VOS REF. : **PC 086 007 21 A0007**

DS **ANTRAN – « La Carillonnière »**
« Les Gruges »
Construction d'un parc photovoltaïque
au sol –SARL TECHNIQUE SOLAIRE INVEST

Réponse à l'avis de la MRAe

Plan masse du projet – extrait étude d'impact page 71

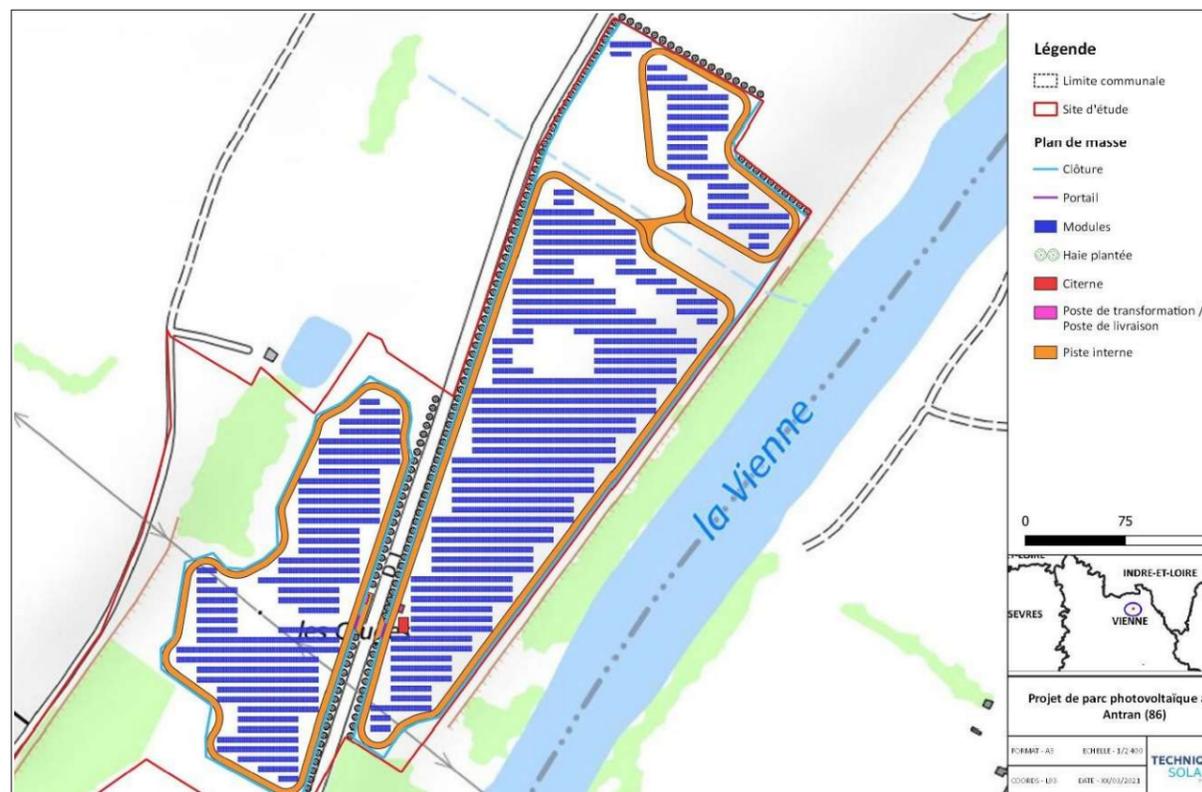
Le plan masse du projet, figurant en page 71 de l'étude d'impact, est repris ci-après.

Le projet prévoit un raccordement électrique vers le poste de Châtellerault, situé à environ 4 km. Le tracé pressenti du raccordement longe les voiries (cf. page 75 de l'étude d'impact). Une analyse des incidences potentielles de cette opération figure en page 264 et suivantes.
